CIRCULAR N° 4

LICITACION PRIVADA NACIONAL N° 22/2020 - EX-2020-79338225- -APN-SG#SOFSE

“LICITACIÓN PRIVADA NACIONAL PARA LA COLOCACIÓN DE NUEVA TRAZA TEMPERLEY – BURZACO, CABLE TRONCAL DE COMUNICACIONES, CABLE PARA SEÑALAMIENTO, TRIDUCTO F.O. – LÍNEA GENERAL ROCA”

INFORMACIÓN CON CONSULTA

BORNERA DE UNIDAD DE CONTROL DE SEÑALES
UCS-250-33

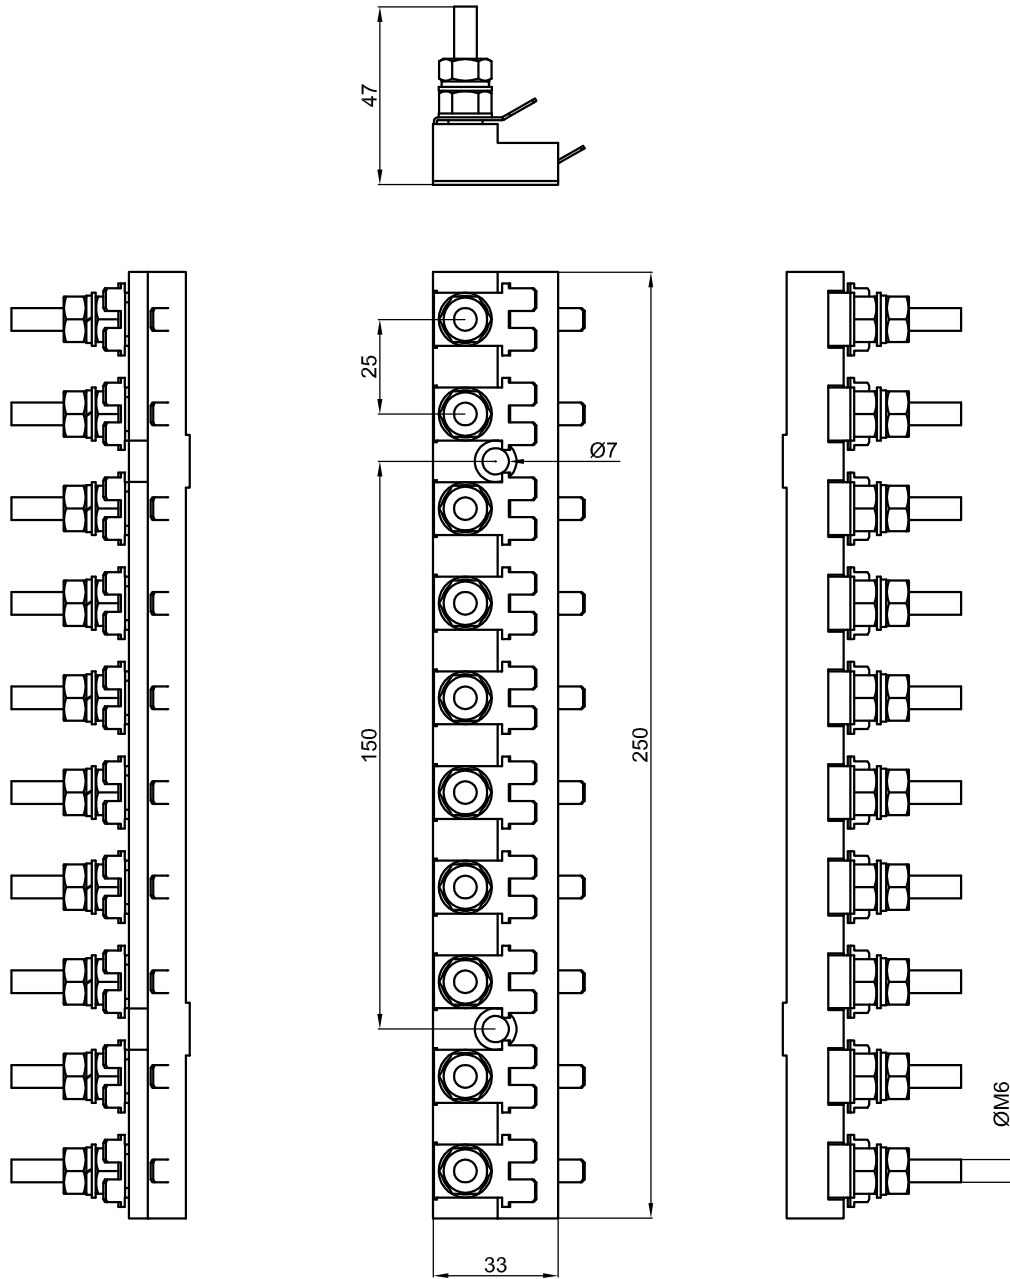
El punto 21.20. Borneras, indica como referencia Ver Plano UCS-250-33 “Bornera unidad control de señal”. El cual no forma parte de la documentación, solicitamos por favor enviar la misma.

Se acompaña el plano solicitado a la presente.
